Nuova Linea Torino Lione

Ipotesi TELT di diversa cantierizzazione lato Italia: analisi tecnica

Ottobre 2020 | revisione 00

Figura 1 | Occupazioni preesistenti di materiali nel sito di Salbertrand

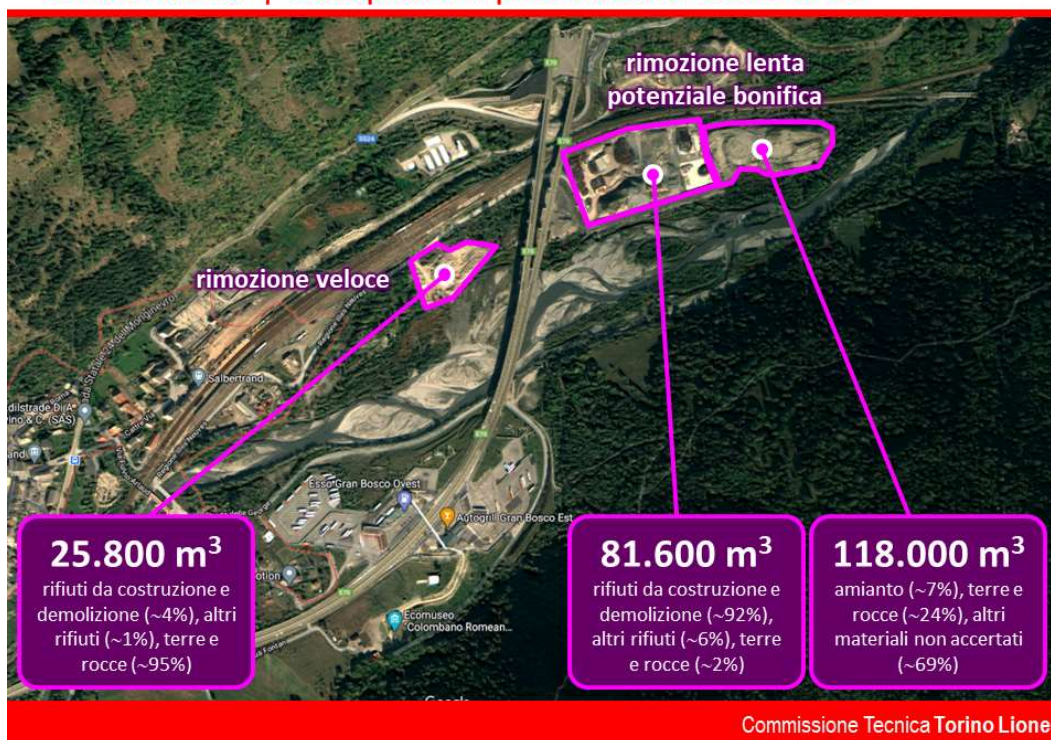
In primo luogo vi insistono da decenni occupazioni di materiali di varia natura, derivanti dalle precedenti attività in essere nell'area in questione. In Figura 1 sono riepilogate le ubicazioni, i quantitativi e le tipologie di materiali come recentemente indicati da TELT¹².

Pertanto, alla luce della situazione fin qui riepilogata, appare evidente come:

- la presenza delle occupazioni delle aree era ampiamente nota già in sede di procedura autorizzativa del Progetto di Variante;
- nel corso dell'iter autorizzativo nessuna soluzione è emersa, lasciando irrisolta tale criticità;
- l'incertezza in merito alla reale disponibilità delle aree era ampiamente nota sia al proponente sia a tutti gli enti preposti al rilascio di pareri o autorizzazioni

Figura 2 | Estensione e attività del cantiere industriale di Salbertrand

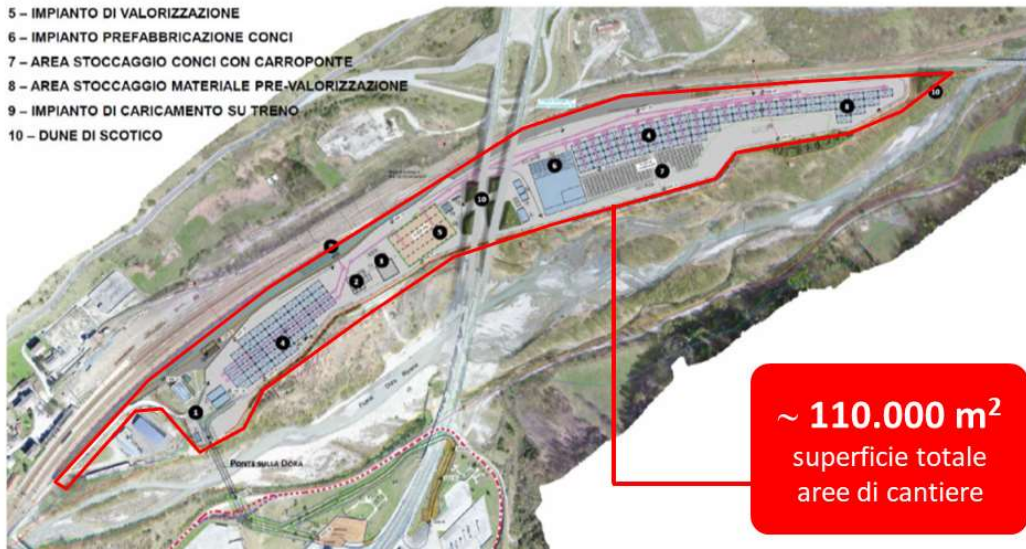
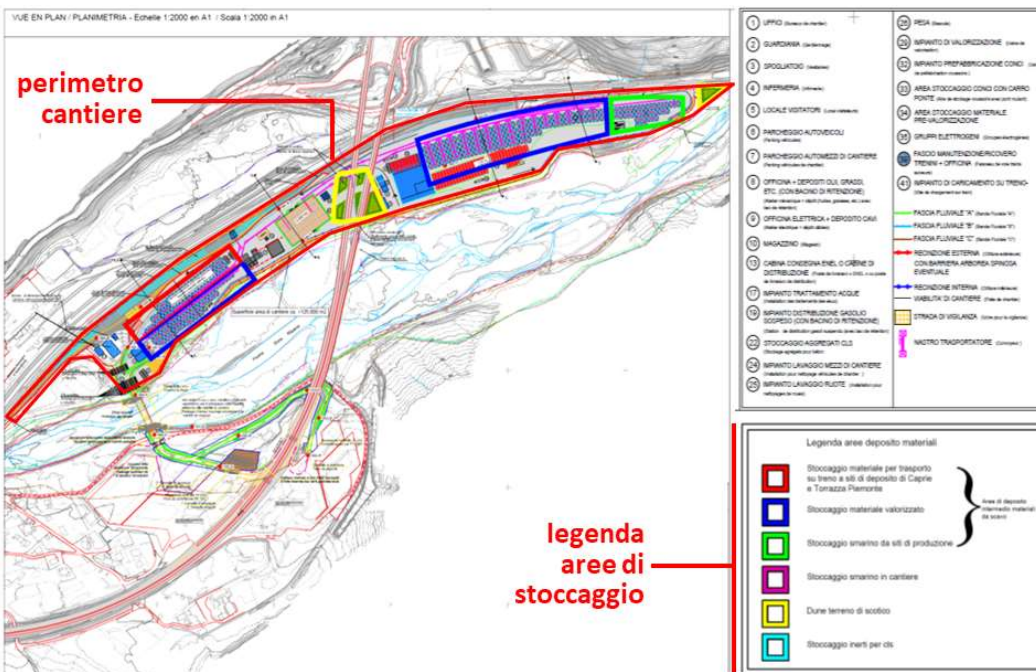
Secondo le planimetrie del Progetto di Variante attualmente in vigore¹, il cantiere di Salbertrand occupa una superficie di circa 110.000 m² (Figura 2.a). Tale superficie è ritenuta dai proponenti sufficiente e non ridondante per consentire le numerose e articolate attività che devono svolgersi nel cantiere, come indicato in Figura 2.b.

Nell'attuale impostazione progettuale¹ le funzioni sopracitate occupano gran parte della superficie di 110.000 m² destinata al cantiere industriale di Salbertrand, come si può osservare dalle planimetrie di progetto (Figura 2.b). Le attività che verrebbero trasferite, ovvero le aree destinate al deposito temporaneo di materiale da lavorare (Figura 3.a), rappresentano solo una piccola porzione dell'area di cantiere. Viceversa, le occupazioni di materiali e le relative operazioni di rimozione ed eventuale bonifica (Figura 3.b) comportano l'indisponibilità fino al 2024 o al 2027 di tutta la porzione di aree collocate a est del viadotto autostradale, pari a circa il 50% della superficie attualmente prevista per la realizzazione del cantiere industriale (come evidenziato dalla stessa TELT nella sua ipotesi²¹). Appare pertanto evidente l'impossibilità di concentrare su metà superficie le dimensioni delle funzioni essenziali che (secondo l'ipotesi TELT) dovrebbero comunque permanere a Salbertrand.

Figura 3 | Cantiere industriale di Salbertrand: confronto tra aree indisponibili e ipotesi TELT di trasferimento di attività di cantiere

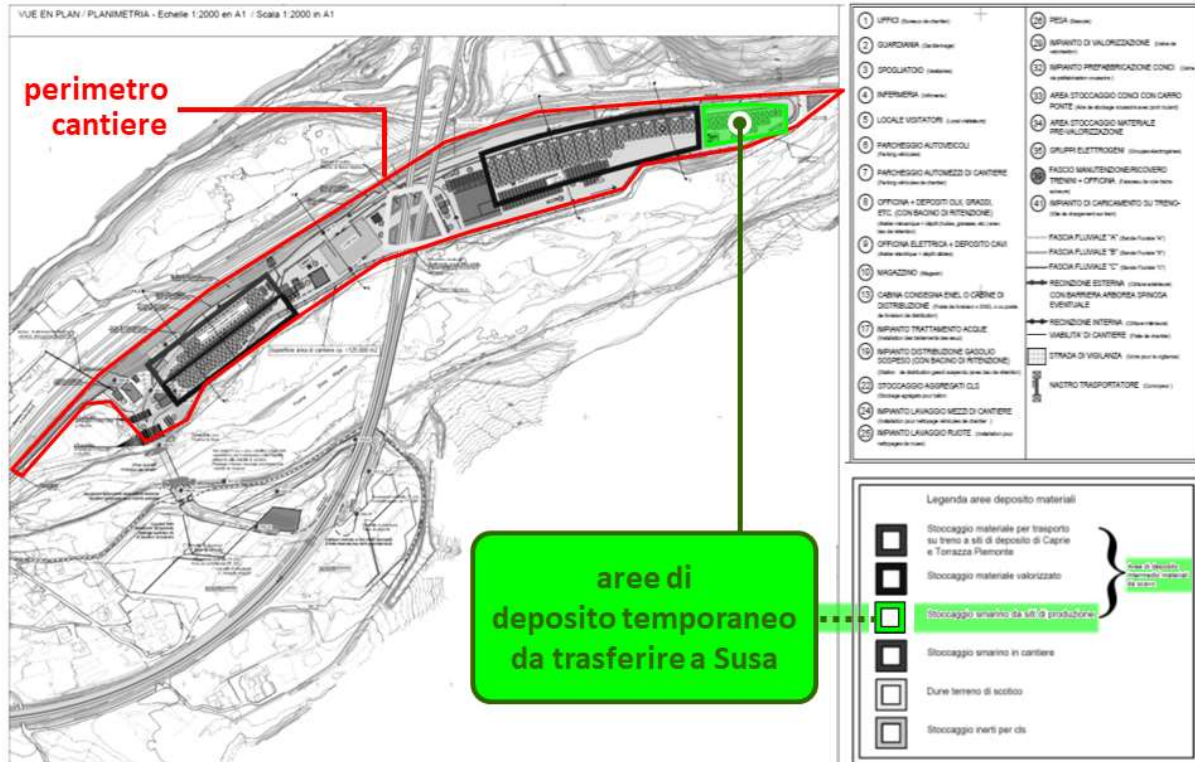
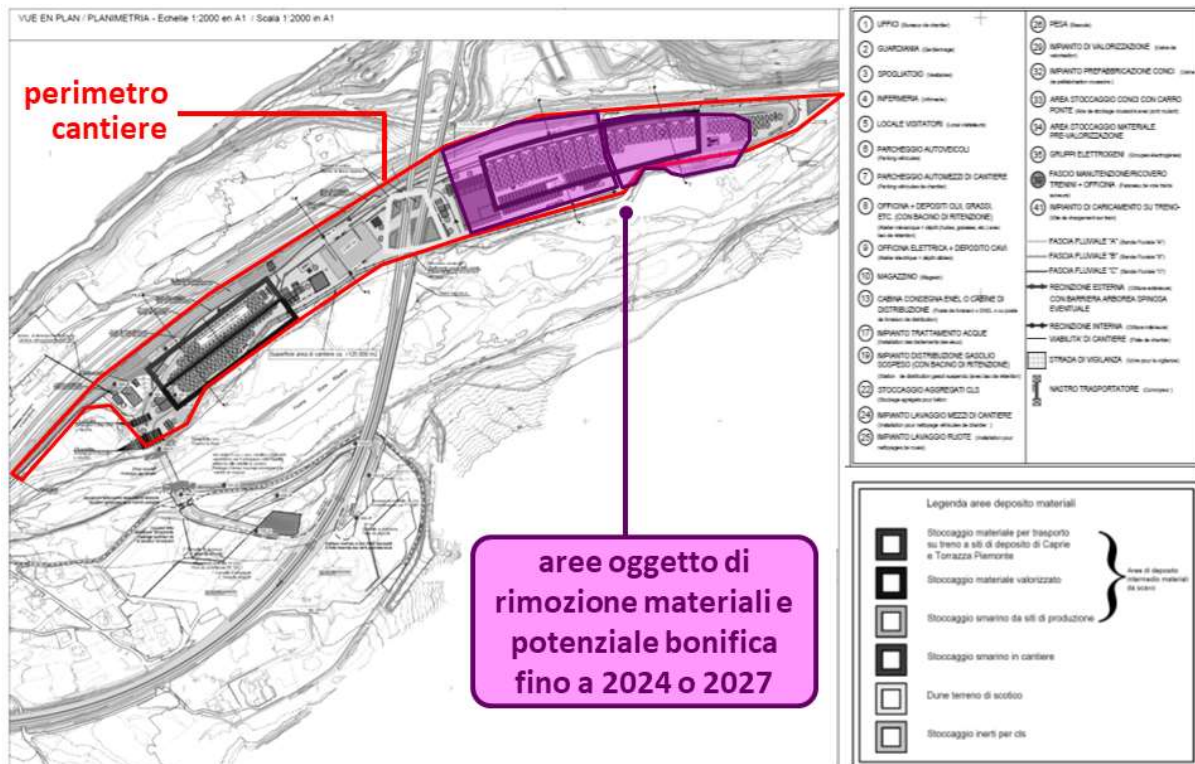
L'ipotesi formulata da TELT prevede di trasferire altrove esclusivamente le attività indicate come “**deposito temporaneo materiali**”²¹. Nelle planimetrie delle aree di cantiere di Salbertrand nel Progetto di Variante²² viene usato il contorno verde per indicare le aree di “**area di deposito intermedio materiali da scavo**” e in particolare lo “**stoccaggio smarino da siti di produzione**” prima della valorizzazione, e il contorno viola per lo “**stoccaggio smarino in cantiere**”, come illustrato in Figura 2.b. Pertanto le aree di deposito temporaneo da trasferire sono facilmente identificabili come evidenziato in Figura 3.a.

Contrariamente a quanto dichiarato nella proposta TELT del 30 luglio 2020, nell'attuale Progetto di Variante a Susa non è previsto alcun deposito temporaneo di materiale grezzo di scavo. Consultando le planimetrie di progetto per le aree di cantiere nella Piana di Susa²² (Figura 4) è immediato constatare come non vi sia indicata alcuna area di deposito intermedio per materiale pre-valorizzazione (facilmente individuabili, ove presenti, in quanto evidenziate con un riquadro di colore verde). L'assenza di tali attività a Susa non è casuale ma perfettamente aderente alla filosofia generale del progetto, richiamata all'inizio del presente paragrafo. Ne consegue che la realizzazione *ex-novo* di aree di stoccaggio temporanee per materiale grezzo di scavo nella Piana di Susa costituisce, in ogni caso, un'attività aggiuntiva attualmente non prevista nel Progetto di Variante approvato.

Figura 4 | Attività di cantiere previste nella Piana di Susa

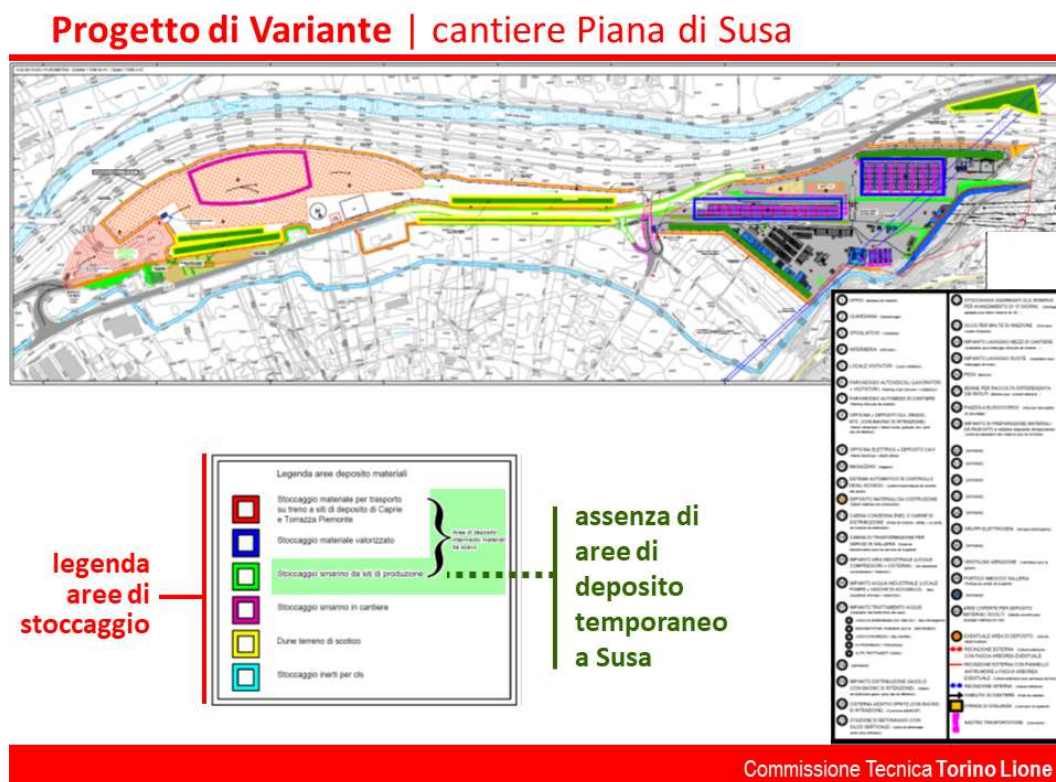
Come illustrato in precedenza, l'insufficienza delle aree effettivamente disponibili nel sito di Salbertrand comporta un trasferimento obbligato nella Piana di Susa delle funzioni di "gestione e valorizzazione dello smarino" (Figura 5). Pertanto presso le aree di cantiere a Susa sarà necessario svolgere attività aggiuntive rispetto a quanto attualmente previsto nel Progetto di Variante, tra cui:

- apposite aree da destinare a stoccaggio del materiale grezzo di scavo proveniente da Chiomonte;
- impianto di valorizzazione del materiale grezzo di scavo, attraverso operazioni di selezione, vagliatura e frantumazione (con relativi macchinari e fabbricati dedicati);
- apposite aree da destinare a stoccaggio degli aggregati per calcestruzzo e per il materiale non utilizzabile, da trasferire a Salbertrand oppure da inviare a discarica;
- nastri trasportatori e macchine operatrici per la movimentazione del materiale tra impianto di valorizzazione e stoccaggi dei materiali;
- ampliamento degli impianti e servizi generali di cantiere (uffici, parcheggi, cabina elettrica, prelievo e rete idrica, trattamento acque reflue, ecc.).

Figura 8 | Trattamento di materiale (Salbertrand e Piana di Susa)

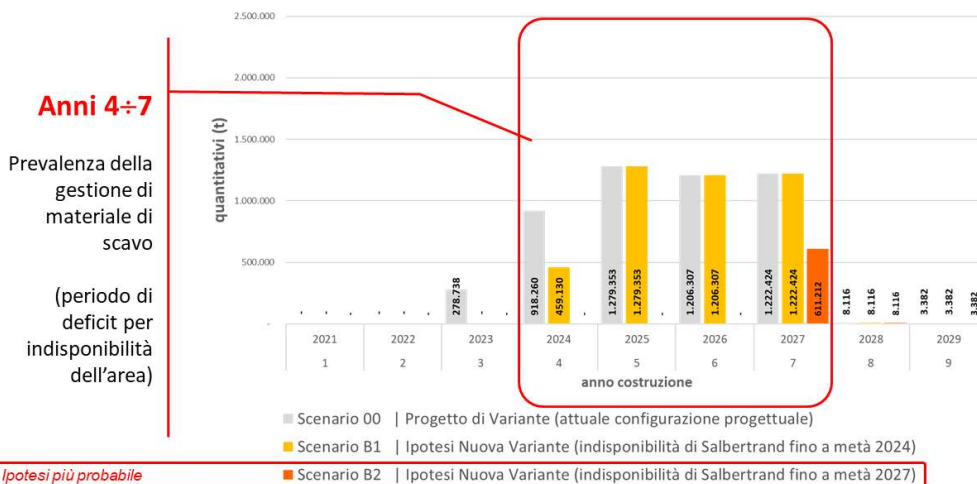
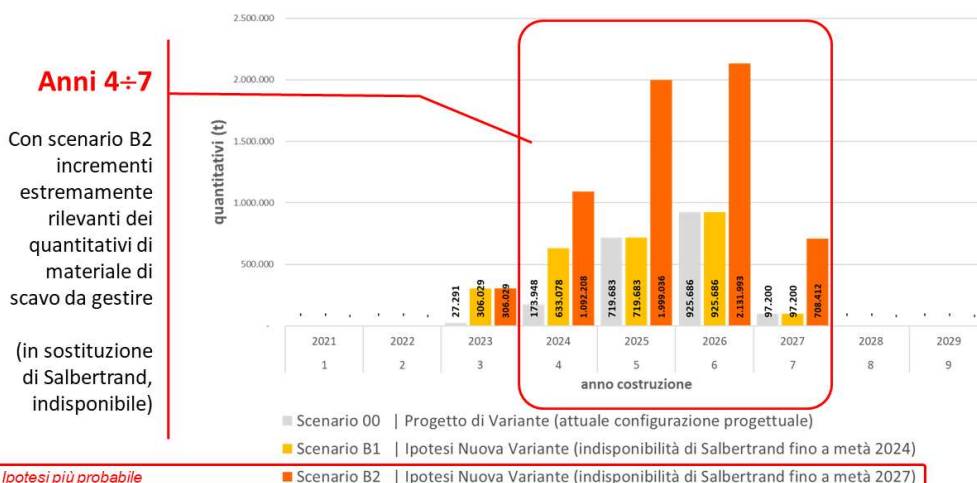
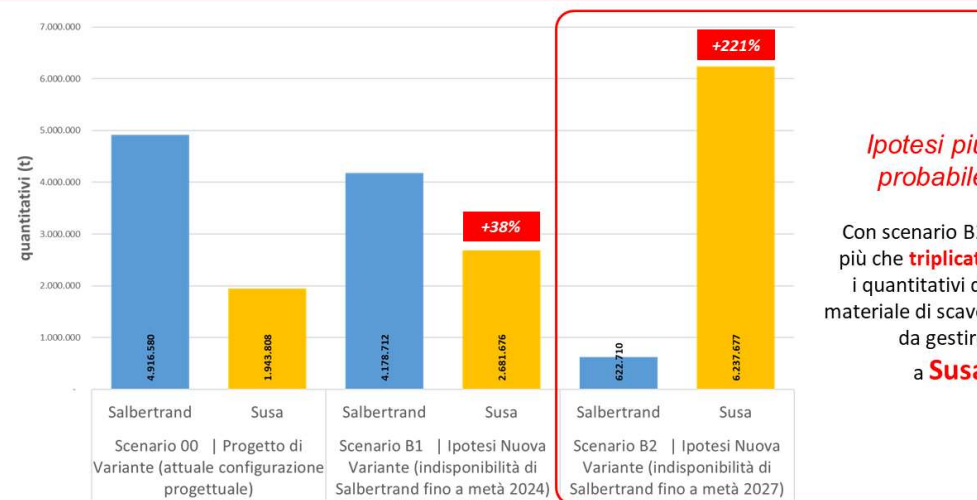
In quest'ultima condizione (scenario B2), nell'area di Susa verrebbe complessivamente recapitato oltre il 90% di tutto il materiale da trattare. Il sito di Salbertrand rivestirebbe pertanto una funzione assolutamente marginale, limitata ai soli flussi corrispondenti alla seconda metà dell'anno 7 e all'anno 8 ovvero una ridottissima quota parte del totale movimentato negli anni precedenti.
